Mission régionale d'autorité environnementale

**Avis délibéré de la mission régionale d'autorité environnementale
sur la reprise d'exploitation et l'extension d'une carrière de roches
massives, par la société Gonin TP Carrières, sur la commune de
Saint-Baudille-de-la-Tour (38)**

Avis n° 2023-ARA-AP-1511

Avis délibéré le 17 mai 2023

Figure 3 : Localisation de la mesure de compensation ex-situ (Source : dossier)

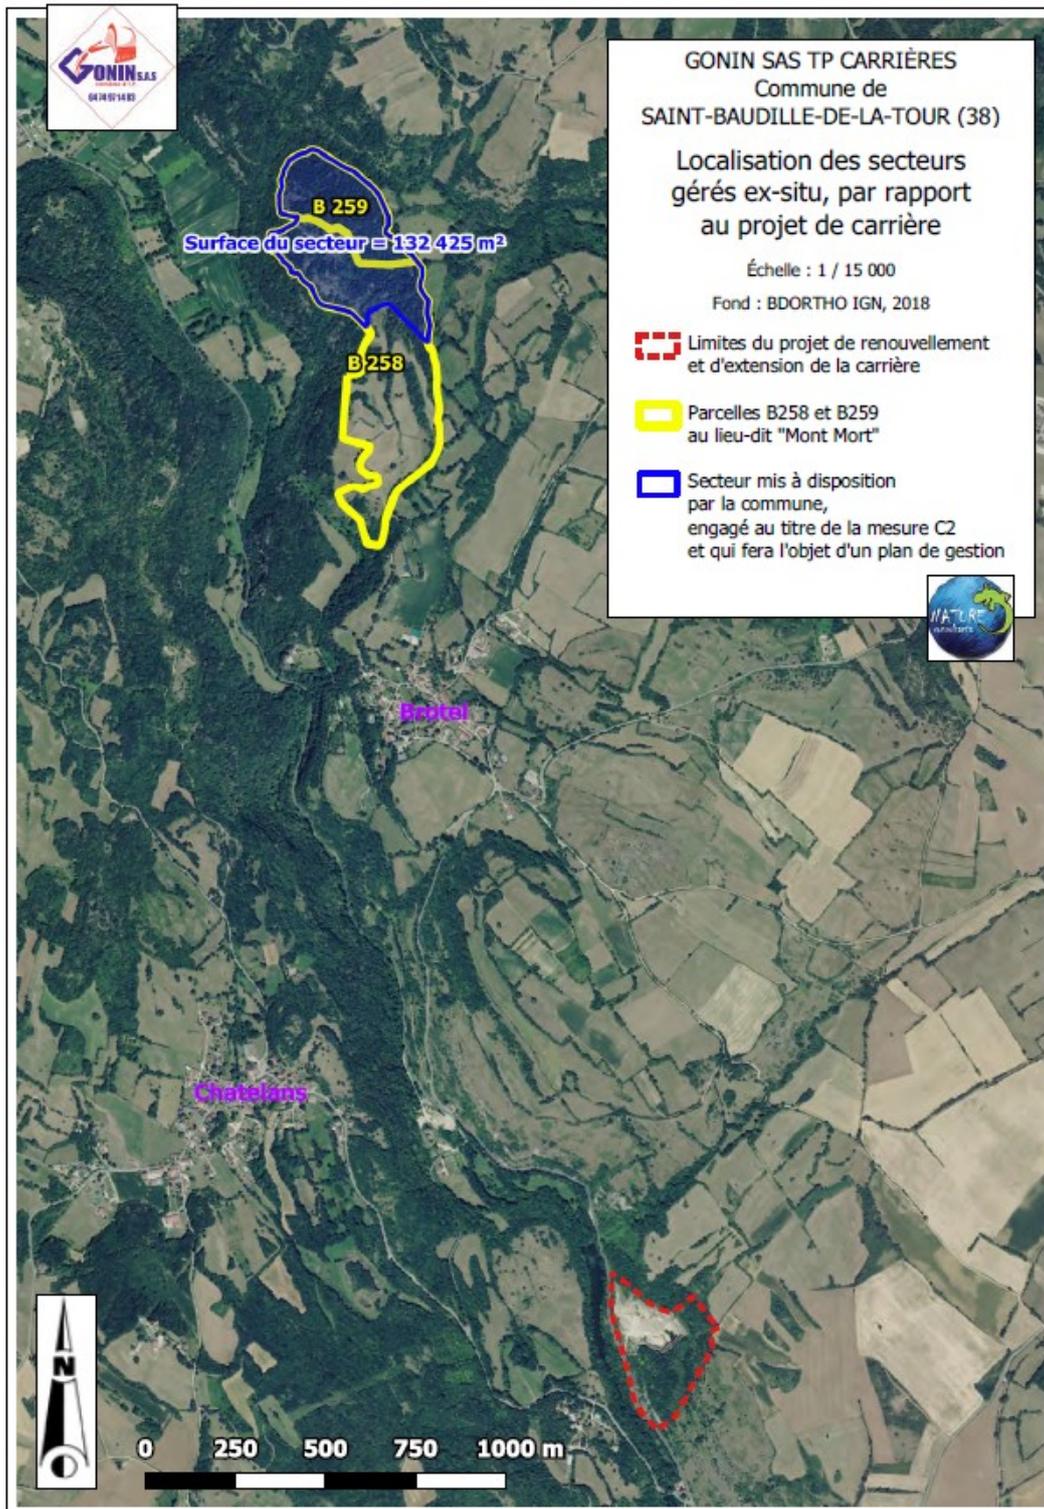
Baudille-de-la-Tour. La gestion prévoit pour les pelouses d'accroître la capacité d'accueil des espèces de faune et flore de ce milieu, et pour les boisements en priorité de les mettre en sénescence. Le dossier indique que les superficies gérées dans le cadre de cette mesure sont au moins trois fois supérieures à celles détruites dans le cadre du projet. Il précise qu'en l'absence de mise en place de cette mesure de compensation, ces parcelles non exploitées actuellement auraient pu faire l'objet d'une exploitation forestière dans le futur. Le gain écologique attendu par la mise en place de cette mesure n'est pas suffisamment argumenté.

L'Autorité environnementale recommande de compléter la description de la mesure de compensation « ex-situ » par le détail des gains écologiques attendus.
